Quartierplanung „Bruggstrasse“

Mitwirkungsbericht

Öffentliches Mitwirkungsverfahren vom 31. Mai bis zum 30. Juni 2016

Gemeinde Reinach, 18.10.2016

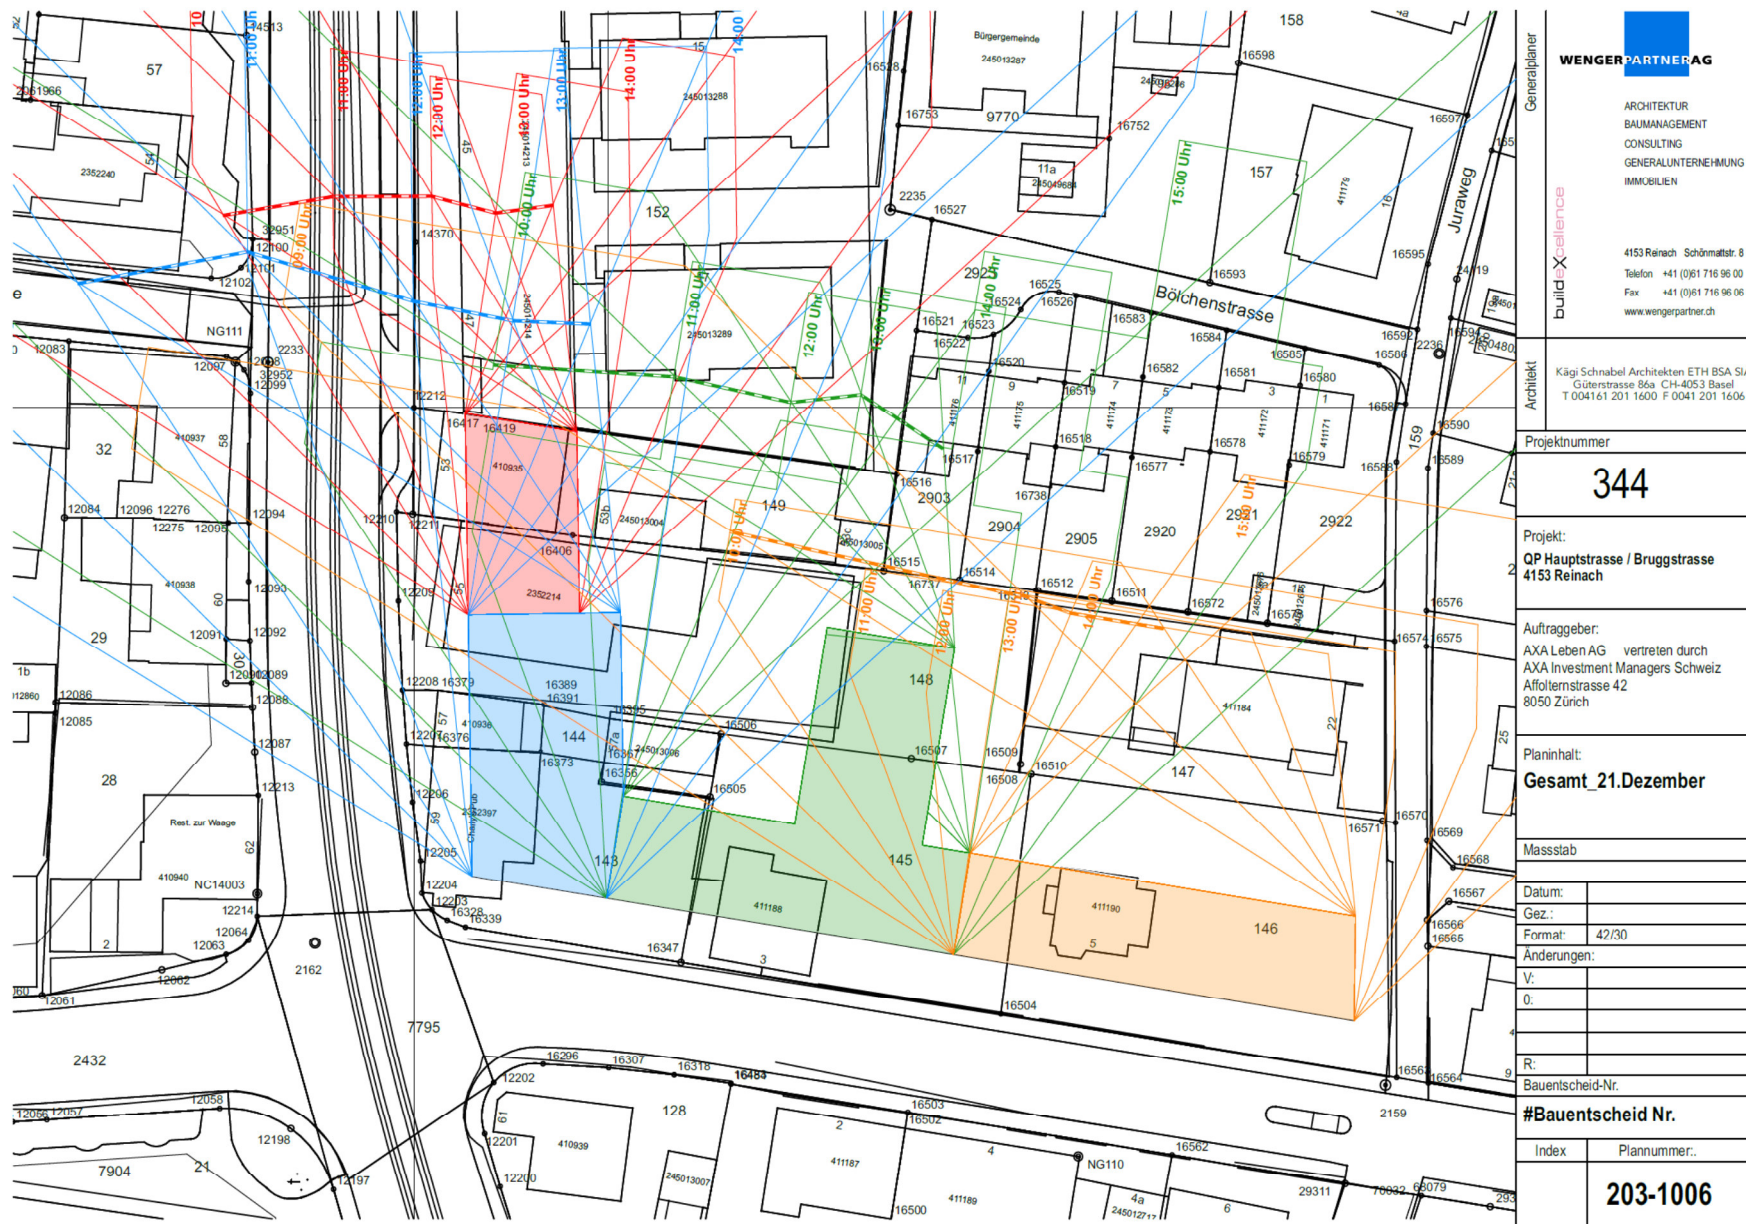
6	Private	Der Schattenwurf des 7-geschossigen Gebäudes und die damit verbundene Beeinträchtigung der Liegenschaften an der Kirchgasse und Bülchenstrasse werden beanstandet. Eine Anpassung der Baukörper an die umliegenden Gebäude und die Reduzierung der Stockwerke auf 4 oder 5 wird gefordert.	Die baurechtliche Abklärung im Zuge der Vorprüfung des kantonalen Amtes für Raumplanung hat ergeben, dass mit der vorgesehenen Bebauung die Grenzabstände eingehalten werden. Über die Einhaltung der Grenzabstände bewegt sich die Beschattung der Nachbarschaft in einem vertretbaren Rahmen. Im Nachgang zur öffentlichen Mitwirkung wurden noch detailliertere Schattenanalysen vorgenommen, was präzisere Resultate ermöglichte (wobei gleichzeitig ein methodischer Fehler eliminiert werden konnte). Gegenüber vorher zeigt die neue Analyse, dass die nördliche Nachbarschaft des Quartierplanareals in gewissen Teilbereichen eine leichte Mehrbeschattung und in anderen Teilbereichen eine leichte Minderbeschattung erfährt. Die nach Gebäudeteil farblich differenzierte Schattenanalyse veranschaulicht, dass die Lichtverhältnisse im Sommer kein Problem darstellen und es im Winter aufgrund des tieferen Sonnenstandes teilweise zu einer Beschattung der nördlichen Liegenschaften kommt, die länger als zwei Stunden dauert (vgl. aktualisierte Schattendiagramme im Anhang dieses Mitwirkungsberichts, S. 19-22, oder Kapitel 6.20 des Planungs- und Begleitberichts). Es gilt jedoch zu beachten, dass auch die bestehenden Liegenschaften auf ihre jeweiligen nördlichen Nachbarn Schatten werfen und daher die Quartierplan-Überbauung keine

<p>aussergewöhnliche Beschattungssituation im Siedlungsgebiet darstellt. Eine Reduzierung der Anzahl Stockwerke aufgrund des Schattenwurfs wird daher nicht unterstützt. Auch deshalb nicht, weil die Beschattung der Nachbarliegenschaften selbst bei einer hypothetischen Reduktion des 7-geschossigen Bauteils um zwei Stockwerke in einem ähnlichem Mass ausfallen würde (vgl. dazu die Schattendiagramme im Anhang des Mitwirkungsberichts, S. 23-26). Wie bereits in der Stellungnahme des Gemeinderates zu den Eingaben Nr. 4 und 5 dieses Mitwirkungsberichts erwähnt, resultiert dank der geschlossenen, abschirmenden Bauweise entlang der Kantonsstrassen hingegen eine deutlich verbesserte Lärmsituation für die nördliche Nachbarschaft.</p>
7	Private	<p>Es werden Variantenvorschläge für den geplanten 4-geschossigen Innenhofflügel gemacht, mit dem Ziel, die Einschränkung (Sichtbeziehung) für die Parzelle 2903 (Bölchenstrasse 11) zu mindern und gleichzeitig die Wohneinheiten/das Volumen zu erhalten:</p> <ul style="list-style-type: none"> a) Verzicht auf den Innenhofflügel. Dafür Verbreiterung des Baukörpers entlang der Bruggstrasse (Volumenkompensation). b) Innenhofflügel wird an den Baukörper entlang der Hauptstrasse angehängt. Ausrichtung parallel zur Kirchgasse 15 und 17. c) Innenhofflügel nur zweigeschossig oder abgestuft (vier- und nach hinten dreigeschossig). d) Kürzung des Innenhofflügels. <p>Bei den Varianten c und d könnten die verlorenen Wohneinheiten durch Aufstockung des Baukörpers (ein Geschoss) entlang der Bruggstrasse kompensiert werden. In jedem Fall wird ein Sichtschutz mit Bepflanzung gefordert.</p>	<p>Der Gemeinderat nimmt zu den vorgeschlagenen Varianten wie folgt Stellung:</p> <ul style="list-style-type: none"> a) Ein Verzicht auf den Innenhofflügel wird nicht unterstützt. Der dabei entstehende Nutzungsverlust widerspricht in diesem Umfang dem Gebot der baulichen Verdichtung innerhalb des bestehenden Siedlungsgebiets (sowie innerhalb einer ZQP) und dem Bedürfnis nach mehr qualitativ hochwertigem Wohnraum in Reinach. Zur Erreichung dieses Ziels wurden mit dem Fachgremium für Stadtentwicklung verschiedene Bebauungsvarianten geprüft und die vorliegende als die beste beurteilt. Insbesondere ist zu beachten, dass es sich beim Innenhofflügel um die attraktivsten Wohnungen in Bezug auf Orientierung und Lärmbelastung handelt. Auch eignen sie sich am besten als Familienwohnungen und gewährleisten damit, den von der Grundeigentümerschaft angestrebten Wohnungsmix, welcher die Bedürfnisse möglichst vieler Bevölkerungsgruppen abzudecken vermag. Eine Verbreiterung des Baukörpers entlang der Bruggstrasse zur Kompensation des Nutzungsverlusts ist aufgrund der gesetzlichen Grenzabstände zu den Parzellen Nrn. 146 und 147 nicht möglich. b) Mit einer Verlagerung des Innenhofflügels von der jetzigen Nord-/Südausrichtung in der Längsachse hin zu einer Ost-/Westausrichtung verschlechtert sich die Belichtungssituation für die nördliche Nachbarschaft, was nach Ansicht des Gemeinderats nicht opportun ist und lediglich eine Problemverlagerung darstellt. c) Wie zur Variante a) bereits erwähnt, erachtet der Gemeinderat die aktuelle Ausnutzung der Quartierplanung „Bruggstrasse“ als richtig und unterstützt deren Reduktion in Form von weniger Geschossen im Innenhof nicht. Innerhalb der angrenzen-

Die nachfolgenden Schattendiagramme zeigen den mittels Polygone dargestellten Schattenverlauf der Quartierplanüberbauung am 8. Februar, am 21. Juni, am 3. November und am 21. Dezember. Die unterschiedlichen Farben beziehen sich auf die unterschiedliche Anzahl Geschosse der Quartierplanüberbauung. Die gestrichelten Linien zeigen den sogenannten 2-Stundenschatten. Zur besseren Übersicht wurden zwei Serien mit Schattendiagrammen erstellt. Auf der ersten Serie sind die Schattenverläufe aller Gebäudeteile sichtbar (S. 19-22) und auf der zweiten Serie nur der Schattenverlauf des 7-geschossigen Eckgebäudes an der Bruggstrasse/Hauptstrasse (S. 23-26). Die zweite Serie der Schattendiagramme enthält zudem den Schattenverlauf eines hypothetisch um zwei Stockwerke reduzierten Eckgebäudes. Dieser Vergleich zeigt eindeutig, dass eine reduzierte Höhe des Eckgebäudes keine signifikante Minderung des 2-Stundenschattenwurfs erbringen würde.
